| 島根原子力発電所第2号機 審査資料 |              |
| 資料番号              | NS2-他-067改18 |

# 島根原子力発電所第2号機

## 工事計画認可申請（補正）に係る論点整理について

図1 逆T擁壁構造概要図

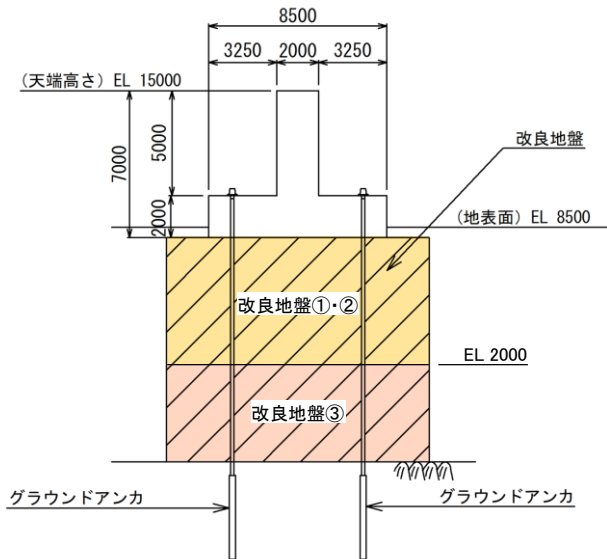
- 設置変更許可段階において、逆T擁壁については、P S 検層等に基づく改良地盤の解析用物性値（以下、「設置変更許可段階における管理目標値」とする）を用いて動的解析を実施した結果、地震動及び地殻変動による最大傾斜が1/2000を上回ったため、当該傾斜を考慮した逆T擁壁の構造成立性を見通しを得たうえで、改良地盤が施設の安全機能を損なうおそれがない地盤であると評価した。（第955回審査会合（2021年3月12日））
- 詳細設計段階では、室内配合試験における三軸圧縮試験等により、逆T擁壁の耐震評価に用いる解析用物性値を設定した。  
また、実施工において、設置変更許可段階における管理目標値及び逆T擁壁の耐震評価に用いる解析用物性値が確保されていることを確認するため、表1の「品質確認における管理目標値」を設定した（第1067回審査会合（2022年9月1日））。
- 実施工の進捗を踏まえ、品質確認試験を実施した結果を説明する。

図2 試料採取位置図

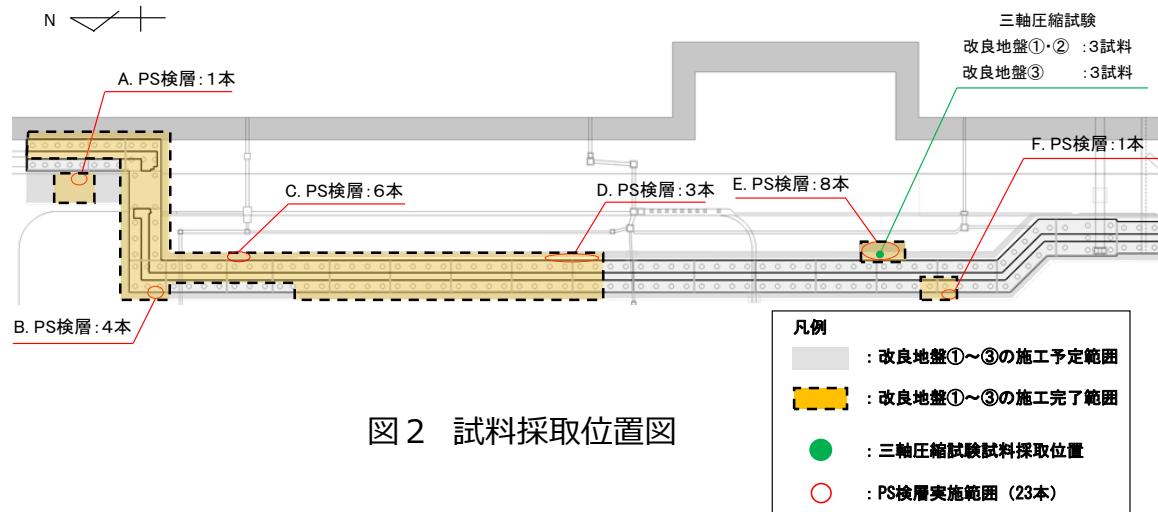
| No. | 詳細設計申送り事項   | 分類 | 回答   | 回答頁   |
|-----|---|----|--|-------|
| 1   | 防波壁（逆T擁壁）について、実施工による三軸圧縮試験等により、P S 検層等に基づく改良地盤の物性値（管理目標値）、及び室内配合試験により設定した解析用物性値が確保されていることについて、施工進捗に合わせて説明すること。<br>（第955回審査会合（2021年3月12日）） | B  | 施工の進捗に合わせ、新設改良地盤において三軸圧縮試験及びP S 検層を実施した結果、P S 検層等に基づく改良地盤の物性値（管理目標値）、及び室内配合試験により設定した解析用物性値を踏まえた品質確認における管理目標値が確保されていることを確認しました。 | P.6,7 |

- 強度特性及び変形特性について、表2の品質確認における管理目標値が確保されていることを確認する。
- 試料採取位置は、既設構造物の配置等を踏まえ、おおむね均等な配置となるよう、図2のとおりとする。
- 品質確認における調査箇所数は、建築センター指針又は浸透固化マニュアルによる必要調査箇所数の目安等を満足するように、表3のとおり選定する。
